**OGGETTO: [ID\_VIP: 2628] - Verifica di ottemperanza alle prescrizioni lett. A) nn. 1, 2, 3, 4, 5, 6, 7, 8, 9, 10, 11, 12 e 13 di cui al decreto di compatibilità ambientale n. 60 del 24/02/2011 - Progetto di "adeguamento al tipo B dell'itinerario Sassari-Olbia, Lotto n. 5" .  
DETERMINA DIRETTORIALE.**

**OGGETTO: I.D. VIP 2628 trasmissione parere n. 1519 CTVA, del 6 giugno 2014.  
Verifica di ottemperanza, n. 500 CTVA, adeguamento al tipo B (4 corsie) dell'itinerario S.S. Sassari - Olbia. DVA/DEC/2011/60 del 24/02/2011 e per gli effetti dell'art. 28 D.Lgs 152/2006 e dell'art. 3 comma 1 lett.v) OPCM 3869/2010. Lotto 5, proponente ANAS SpA**

Parere n. 1519 del 6 /06/2014

<b>Progetto</b>	<b>Verifica di Ottemperanza S.S. Olbia Sassari - nuova strada tipo B - lotto 5</b>
<b>Proponente</b>	<b>ANAS SpA</b>

Viadotto Svincolo Berchidda km 46+792

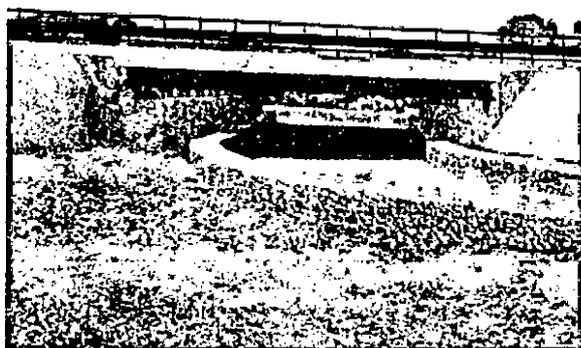
**CONSIDERATO** che il progetto, lungo l'intero sviluppo delle travi degli impalcati dei nuovi ponti e viadotti, prevede la collocazione in affiancamento di un carter in acciaio corten, che garantisca la completa schermatura delle travi, del guardrail e delle ringhiere;

**CONSIDERATO** che, ai fini dell'inserimento ambientale delle opere di sistemazione spondale, il progetto prevede l'utilizzo di gabbionate con tasche vegetative poste nella fila superiore;

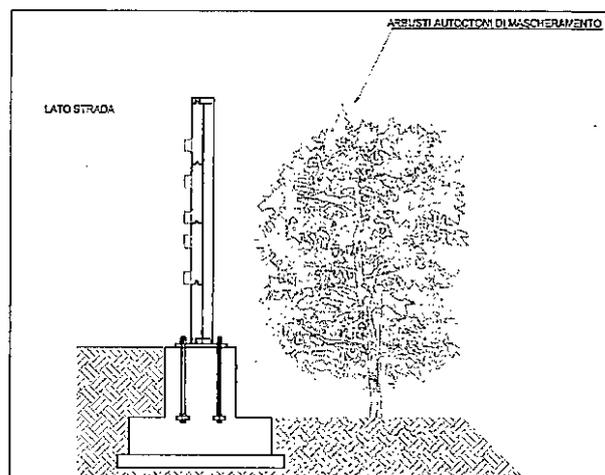
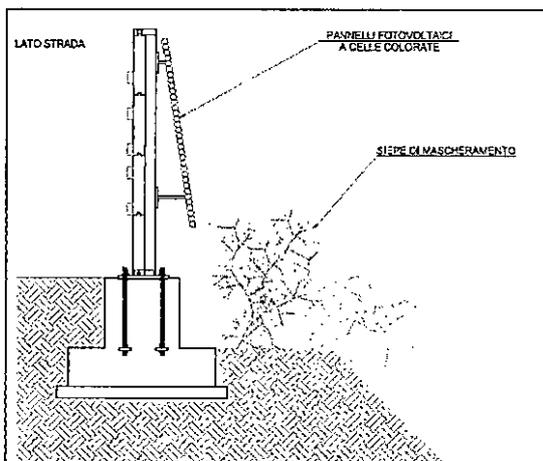
10. Dovrà essere garantito un corretto inserimento paesaggistico delle barriere acustica e un loro adeguato livello di progettazione da un punto di vista tecnico ed architettonico. Il progetto definitivo ed esecutivo deve anche prevedere, in aggiunta alle barriere fonoassorbenti, l'insediamento di adeguata vegetazione specificatamente inserita allo scopo di limitare la trasmissione dei rumori;

PRESO ATTO che il progetto prevede le seguenti barriere acustiche costituite da pannelli fonoassorbenti realizzati in acciaio corten e cotto:
